Címzett:	Iktatószám: 16228-5/2018/SZK
Valamennyi Érdeklődő Gazdasági Szereplő	Tárgy: Kiegészítő tájékoztatás nyújtása
	Ügyintéző: Bergerné Erki Zsuzsanna
	Telefon: 06-1/511-4896
	E-mail: bergerne.erki.zsuzsanna@mav-szk

A MÁV Szolgáltató Központ Zrt. (1087 Budapest, 1087 Budapest, Könyves Kálmán krt. 54-60.), mint a MÁV Zrt. Ajánlatkérő nevében eljáró és az eljárást lebonyolító szervezet 2018.11.13. napján meghirdetett **16228/2018/SZK „Műhelyi egyéb gépek, berendezések beszerzése Erősáram Óbuda telephely részére”** tárgyú nyílt versenyzetési eljáráshoz kapcsolódóan a lenti kiegészítő tájékoztatás iránti kérelem érkezett, amelyre Ajánlatkérő az alábbiak szerinti kiegészítő tájékoztatást adja:

3. Kérdés:**Oszlopos fúrógép, OPTI B30 BS**

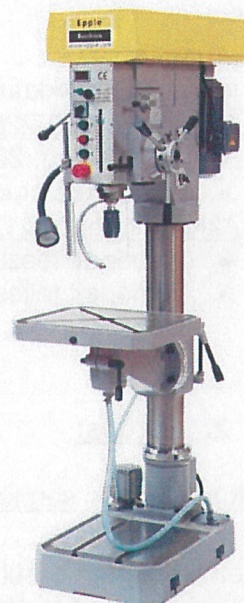
A kért termék kifutott, követő terméke nincs.

Kiváltó termék, amely pontosan a leírt paramétereket tudja nincs.

Kérem az ajánlatkérőt, hogy nevezzen meg másik terméket, vagy új műszaki paramétereket!

A kifutott Opti Drill B 30 BS Vario oszlopos fúrógép helyett:

EPPLE SB 55 SV oszlopos fúrógép – vagy ezzel egyenértékű fúrógép**Műszaki adatok:**

fúrás acélban	50 mm
orsó elmozdulás	160 mm
orsó kúp	MK 4
orsó sebesség	85 – 1.900 min ⁻¹
sebességi fokozat száma	fokozatmentes
automata előtolás	0,10, 0,20 und 0,30 mm/U
működési tartomány	320 mm
asztal mérete	500 x 425 mm
T-horony mérete (asztal)	14 mm
T-horony száma (asztal)	4
dönthető asztal	+/- 45°
oszlop átmérő	110 mm
orsó-asztal távolság max.	590 mm
orsó-talp távolság max.	1.140 mm
motor teljesítmény	400 V / 50 Hz / 1.000 Watt / 1.700 Watt
teljes magasság	1.700 mm
súly	450 kg
